**Avis délibéré de la Mission régionale
d'autorité environnementale de Bretagne sur
le projet de centrale solaire au sol
sur les communes de Saint-Adrien et Plésidy (22)**

n°MRAe 2022-009890

Illustration 2: implantation envisagée des panneaux solaires, des postes techniques et de la voirie

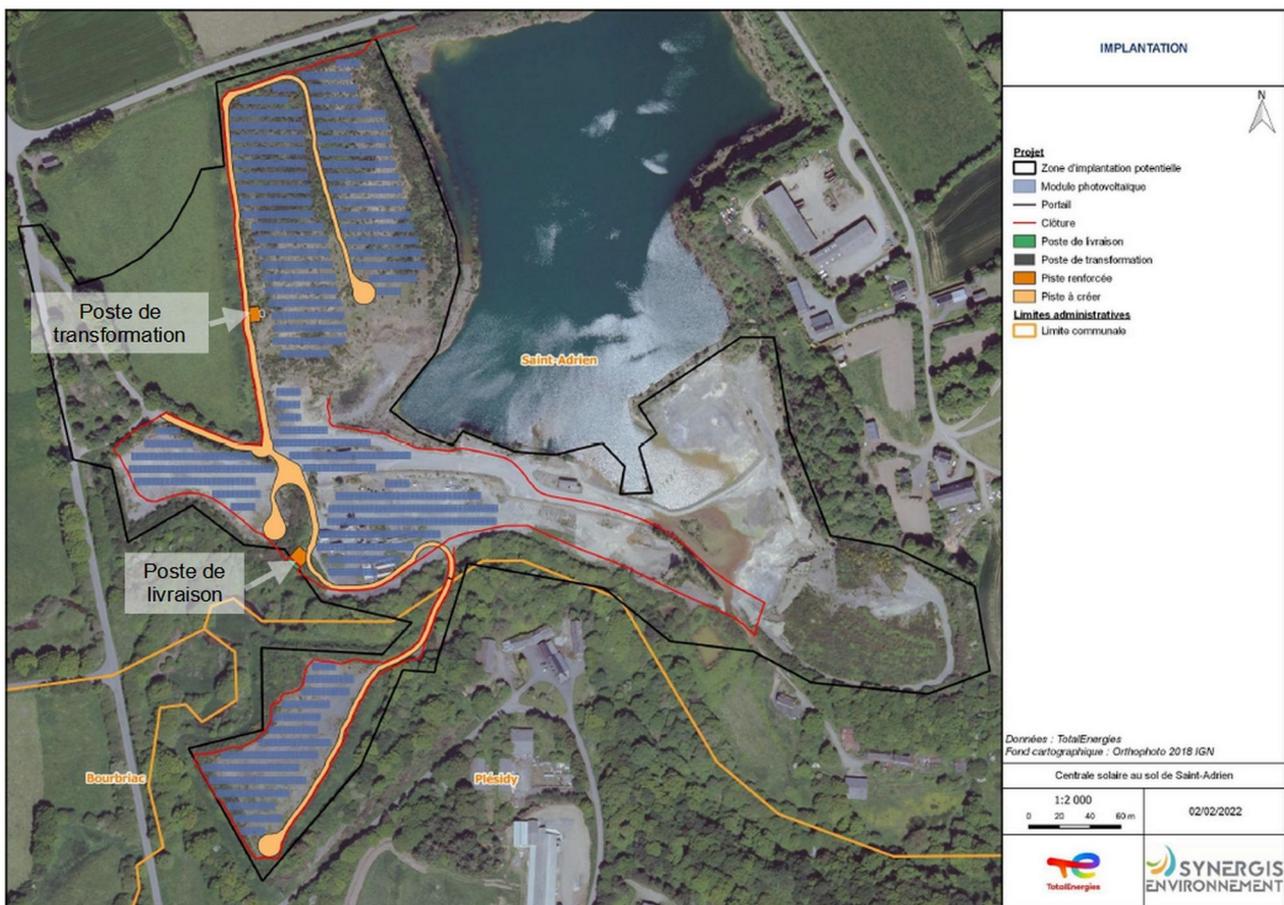
Le dossier présente 2 variantes d'implantation des panneaux : la variante « retenue », mais également une variante dite « maximisante » qui consiste à installer des tables photovoltaïques supplémentaires à l'est de la carrière. Les 2 variantes sont comparées sur la base de critères environnementaux, l'analyse concluant naturellement à un impact moindre de la variante retenue, celle-ci concernant une surface plus réduite. **La démonstration de la recherche du moindre impact (notamment vis-à-vis de la proximité du cours d'eau et de zones humides) aurait gagné à présenter des variantes plus diverses qu'une simple comparaison entre une variante étendue et une variante plus réduite.**

Illustration 4: carte de synthèse des enjeux de biodiversité

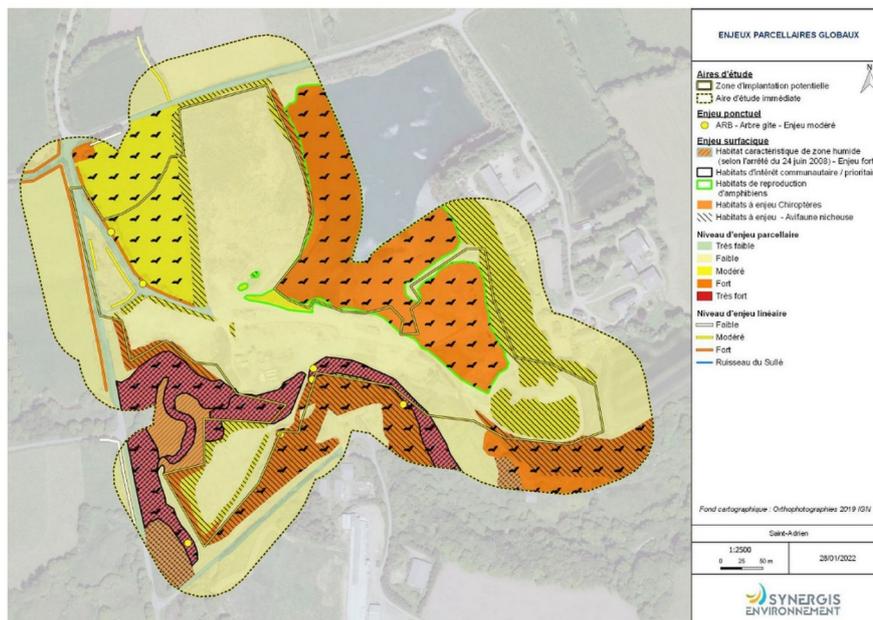
La réalisation du projet est susceptible d'avoir des incidences sur les diverses espèces en présence, principalement en phase chantier, par dérangement, destruction d'individus ou destruction de leurs habitats.

La suppression de 80 mètres linéaires (ml) de haie à l'ouest de la zone d'implantation, d'enjeu modéré vis-à-vis de la reproduction d'oiseaux, est notamment prévue. Cette suppression sera compensée par la plantation d'une haie sur talus de 160 ml.
